PROJET CONTOURNEMENT

Segment 2 commune de Caveirac

Analyse de la variante 2 EST

Analyse de la variante 2 OUEST

Variante 2 EST que vous proposez

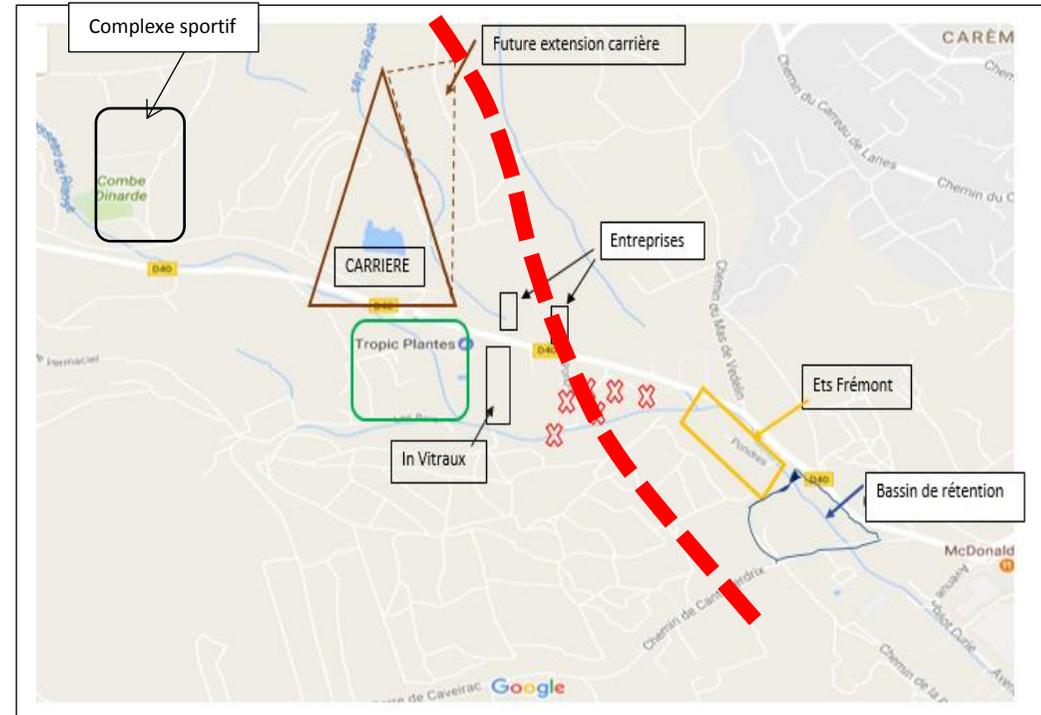
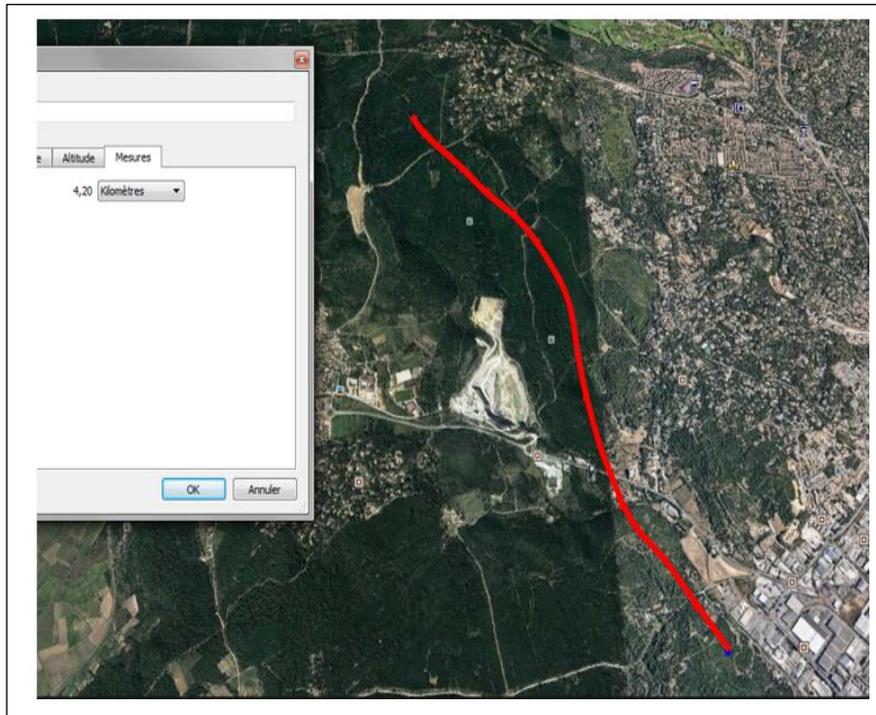
Tracé sur la carte d'une ligne qui me semble être la variante de 4km2 que vous proposez à l'Est de la carrière (Positionnée en fonction des éléments fournis dans votre dossier et du film 3D). Elle traverse la D40 sur une zone habitée du quartier de PONDRE et passe jute en limite de certaines parcelles.

Le tracé proposé est incohérent :

- Passage en crête et nuisances sonores importante pour tous les quartiers (Dixmes, Carreau de Lanes, Les pondres, Caveirac village)
- Traverse un secteur économique important à cet endroit car de nombreuses entreprises y sont installées le long de la D40.
- Passe sur ou juste à côtés de plusieurs habitations donc des expropriations de résident, coût des indemnités, préjudice humain important.
- Freine l'extension de la carrière.
- Pollution de la nappe phréatique engendrée par les travaux, contamination des sols : le quartier entier des Pondres n'aura plus d'eau potable.
- Enjeu écologique important.
- Ruissellement en crête plus important.

L'examen de la variante 2 EST présente de multiples inconvénients et effets négatifs cumulés

- très important dû au passage en crête avec la production de vibrations.
- Le pont de la D40 qui se trouve juste au-dessus de zone urbanisée.
- A cet endroit vivent des enfants, des femmes et des hommes.
- Il va y avoir des expropriations totales mais aussi partielles (10m chez l'un, 10m chez l'autre).
- Les maisons en limite d'emprise les plus proches sont à seulement 50 mètres et ne seront pas indemnisées.

Ainsi que les enjeux liés à l'eau : l'impact sur les sols, les écoulements superficiels, les eaux superficielles, ainsi que la morphologie des cours d'eau. Modification du système de ruissellement et d'infiltration

L'impact sur le sous-sol et les eaux souterraines, nappe phréatique peu profonde qui est utilisée à des fins domestique par les habitants des Pondres. Rabattement des niveaux de la nappe phréatique, tarissement de la source dû au dérangement du système d'écoulement souterrain, assèchement des zones humides. Contamination des sols risque pour la population des Pondres

Par conséquent au regard des effets sur l'environnement, et la santé humaine le projet présenté variante 2EST ne peut être retenu.

Variante 2 OUEST que vous proposez

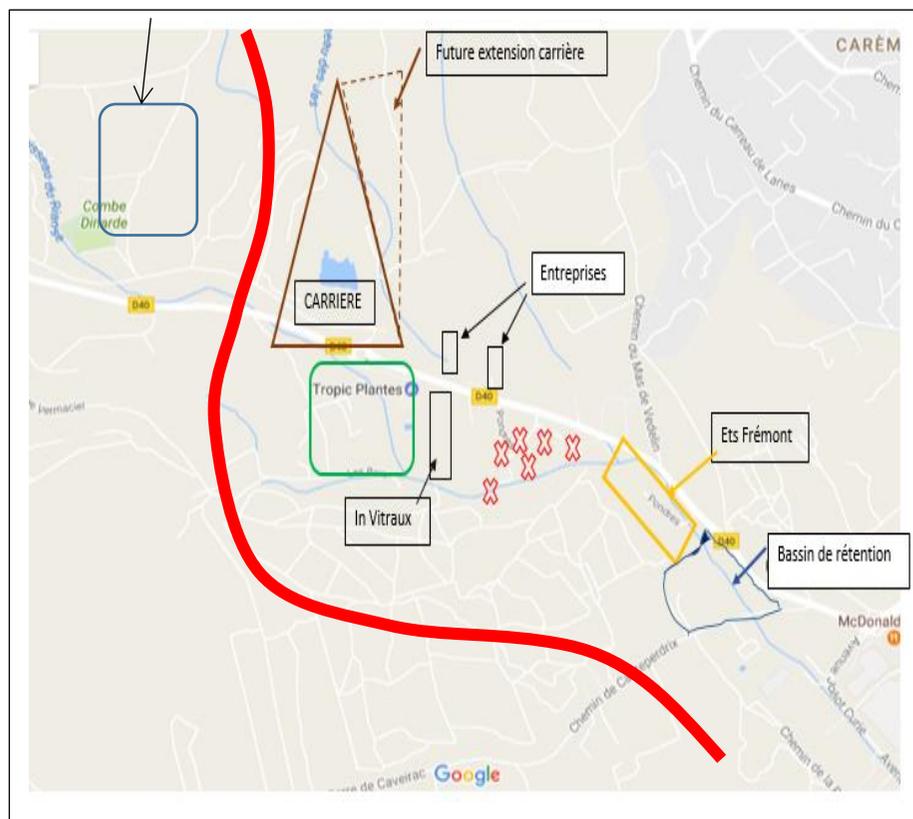
Tracé sur la carte une ligne qui me semble être la variante de 4km5 que vous proposez à l'ouest de la carrière (positionnée en fonction des éléments du dossier). Elle traverse la D40 le stade et la carrière n'impacte pas directement d'habitation et passe dans un secteur inexploité de la commune. La distance est plus longue de seulement 300 mètres mais cela permet de ne pas toucher aux habitations.

L'examen de la variante 2 OUEST présente de multiples AVANTAGES

Cette proposition de la variante 2 ouest me semble être un bon compromis entre les 2. Plus pertinente et équitable elle est la plus respectueuse en tout point.

- **Elle permet de préserver les habitants et les enfants du quartier de PONDRE car le pont n'est plus juste à côté de leur maison**
- Traverse un secteur vierge de construction entre le complexe sportif et la carrière.
- Possibilité de ne pas avoir d'habitation impactée juste à proximité

- Passage en combe donc diminution des nuisances sonores.
- Les habitations sont éloignées de plus de 600 mètres et les nuisances seront moindres avec un mur antibruit et le passage en combe.

- Préservation de la nappe phréatique indispensable pour alimentation du quartier des Pondres
- Enjeux écologiques modérés

- N'empêche pas l'extension de la carrière et ne gêne pas le projet de ferme photovoltaïque prévu sur le site de l'ancienne déchetterie de Caveirac.
